RELATÓRIO DE FISCALIZAÇÃO

ROTEIRO DE INSPEÇÃO PARA CREDENCIAMENTO NO PROGRAMA PRATO FÁCIL

Em resposta ao Recurso Administrativo - G.H.R. LTDA-TWO BROTHERS-(0066652586), no qual a empresa informa a adequação das pendências apontadas no Relatório de Vistoria Técnica - G.H.R. LTDA - TWO BROTHERS-(0065694767), participamos que no dia 24 de novembro de 2025, a equipe técnica retornou ao estabelecimento para nova conferência.

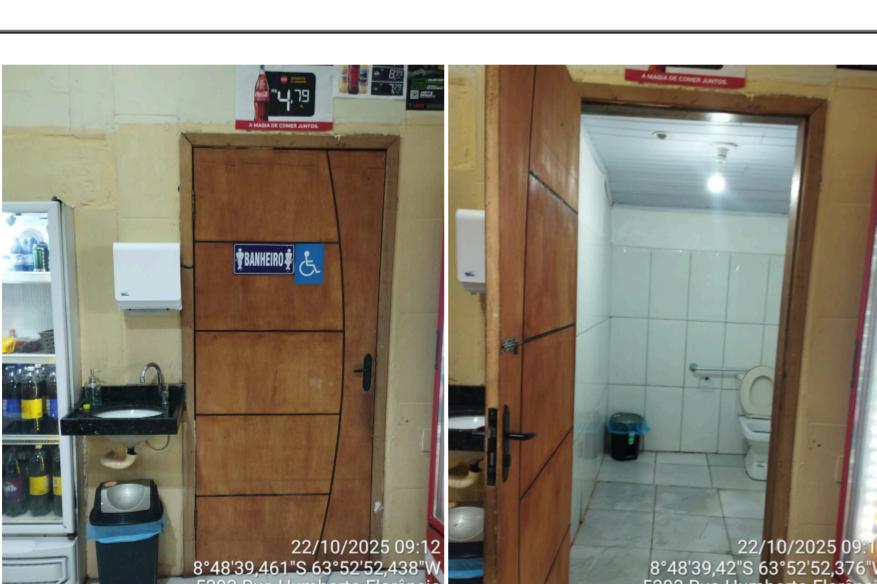
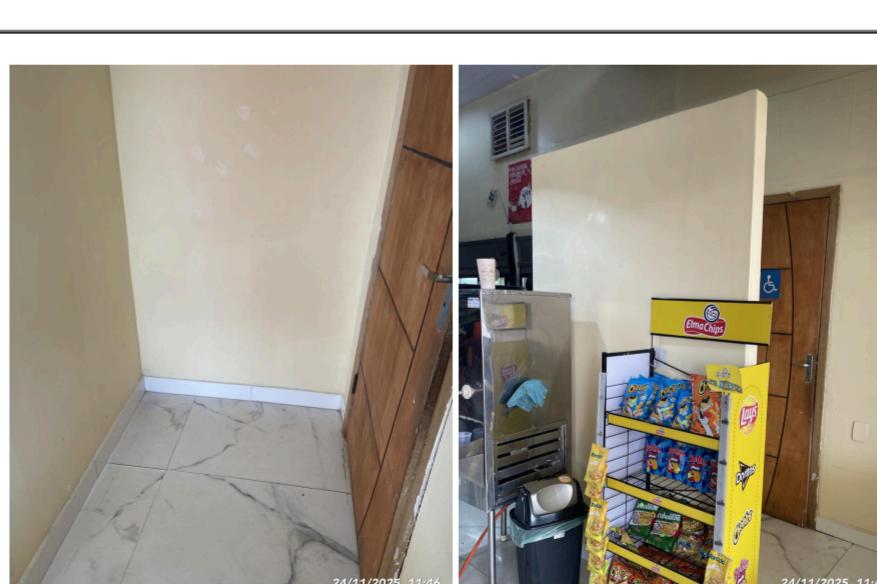
1. DADOS DE IDENTIFICAÇÃO		
2. DO PARECER TÉCNICO		
VISITA DIA 22/10/2025	VISITA DIA 24/11/2025	ATENDIDO/NÃO ATENDIDO
 <p>22/10/2025 09:06 8°48'39.383"S 63°52'52.1"W 5393 Rua Humberto Florêncio Porto Velho 76810-618 Brasil Two Brothers</p> <p>22/10/2025 09:12 8°48'39.432"S 63°52'52.403"W Two Brothers</p> <p>Imagens 01 e 02 - Área de refeitório</p>	 <p>24/11/2025 11:44 Rua Humberto Florêncio, 5392 Porto Velho Two Brothers</p> <p>24/11/2025 11:44 Rua Humberto Florêncio, 5392 Porto Velho Two Brothers</p> <p>Imagens 03 e 04 - Área de refeitório</p>	Atendido - forro devidamente fechado.
 <p>22/10/2025 09:12 8°48'39.432"S 63°52'52.4"W Two Brothers</p> <p>22/10/2025 09:12 8°48'39.432"S 63°52'52.402"W Two Brothers</p> <p>22/10/2025 09:07 8°48'29.674"S 63°52'12.91"W 5393 Rua Humberto Florêncio Porto Velho 76810-618 Brasil Two Brothers</p> <p>Imagens 05, 06 e 07 - Área de refeitório.</p>	 <p>24/11/2025, 11:45 Rua Humberto Florêncio, 5392 Porto Velho Two Brothers</p> <p>24/11/2025, 11:45 Rua Humberto Florêncio, 5392 Porto Velho Two Brothers</p> <p>24/11/2025, 11:45 Rua Humberto Florêncio, 5392 Porto Velho Two Brothers</p> <p>Imagens 08, 09 e 10 - Área de refeitório.</p>	Atendido - instalações elétricas organizadas e protegidas.

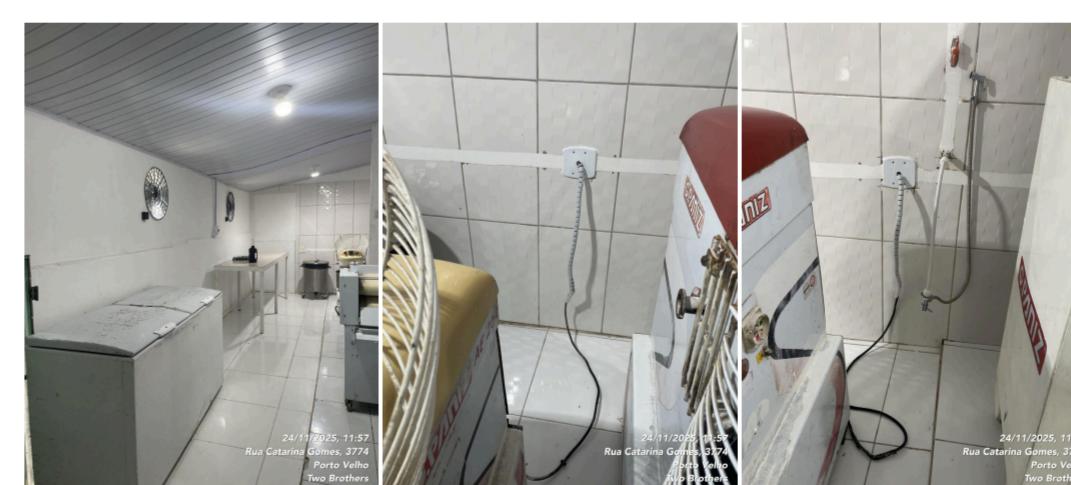
Atendido parcialmente - ainda havia um equipamento apresentando sinais de ferrugem.
